BZP.271-45/IG/21

**„Termomodernizacja i modernizacja Miejskiego Przedszkola nr 12 w Piekarach Śląskich”,  
Część 1 – Termomodernizacja i modernizacja, Część 2 – Wyburzenie budynku gospodarczego.**

I. Na podstawie art. 284 ust. 6 ustawy z dnia 11 września 2019 roku Prawo zamówień publicznych (t. j. Dz. U. z 2021 r. poz. 1129 z późn. zm.), Zamawiający informuje, że w dniach 08.11.2021r., 15.11.2021r. wpłynęły pytania dotyczące treści SWZ i udziela odpowiedzi:

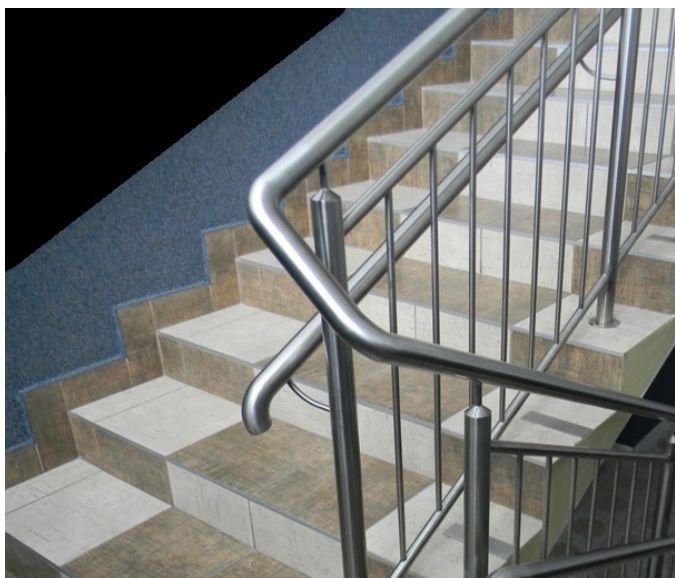
Dot. Poz. 384 - proszę o sprecyzowanie ile m balustrady należy zamontować, proszę o rysunek balustrady wycenianej w tej pozycji?

4,7 m. Poniżej umieszcza się przykładowe zdjęcie / wizualizację - z uwagą - bez pochwytu dla dzieci.
